Bac fabrique à glaçons défectueux

Types : Tous les modèles équipés d'une fabrique à glace automatique et contenant un bac à glaçons réf. 7424 343 ou 7429 131

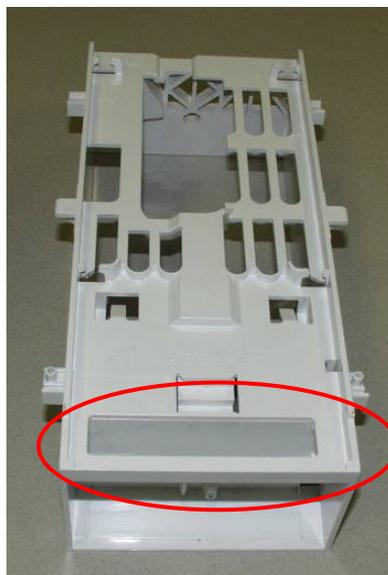
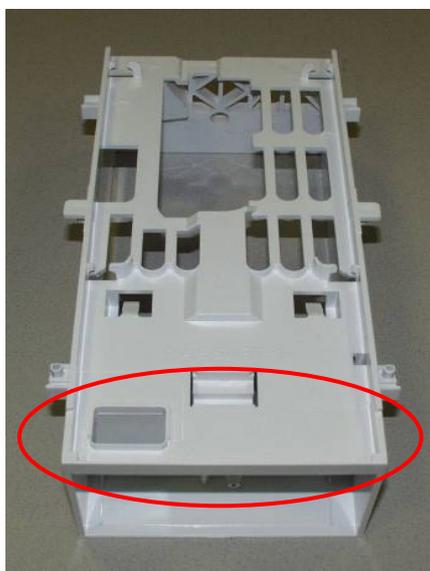
Problème: Le bac de la fabrique à glaçons est fissuré ou brisé.

Solution : **Monter le bac optimisé sur la fabrique à glaçons**
– voir ci-dessous

REMARQUE : Le nouveau kit contient un seul bac à glaçon, qui peut être utilisé sur tous les modèles avec fabrique à glaçons.

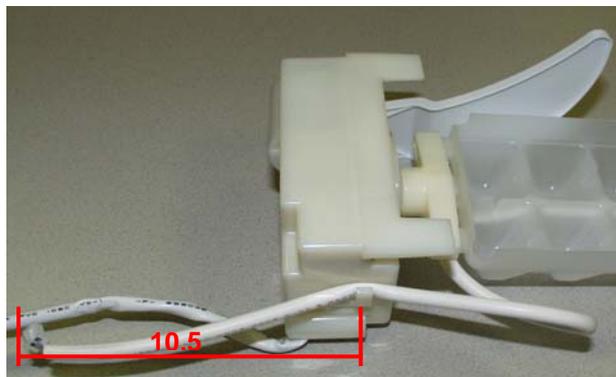
2. Nouveau bac à glaçons

3. Insérer les supports de maintien

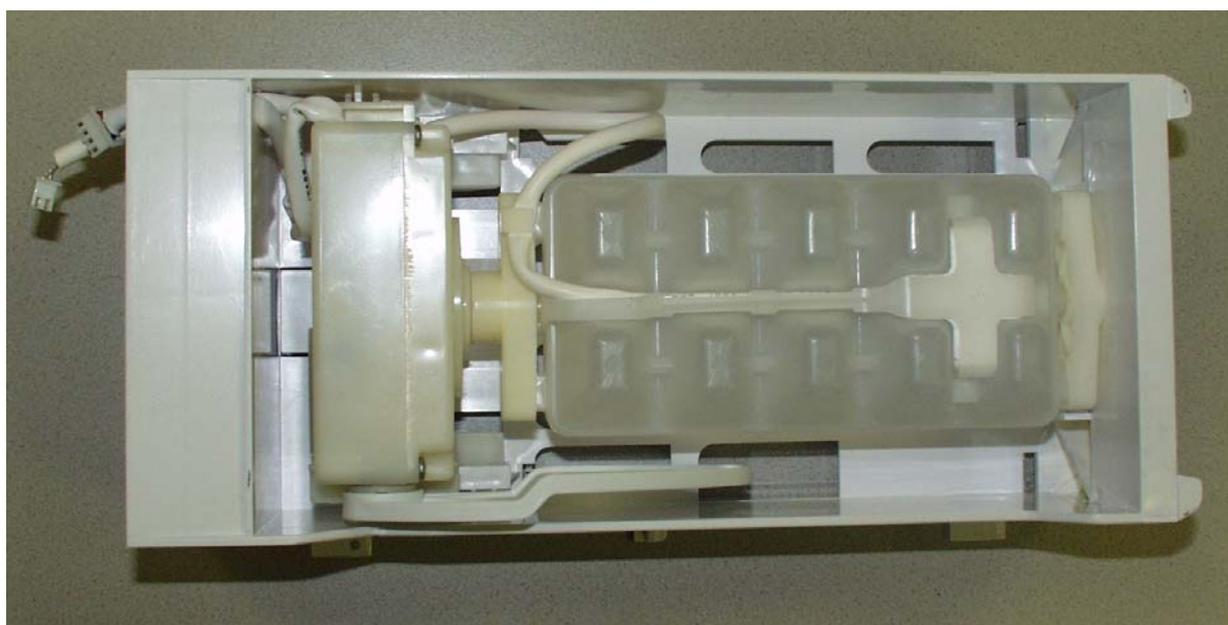
4. Brancher le bac sur le moteur et clipser le câble de la sonde au niveau du moteur. La longueur du câble est de 10,5 cm. comme indiqué ci-dessous.
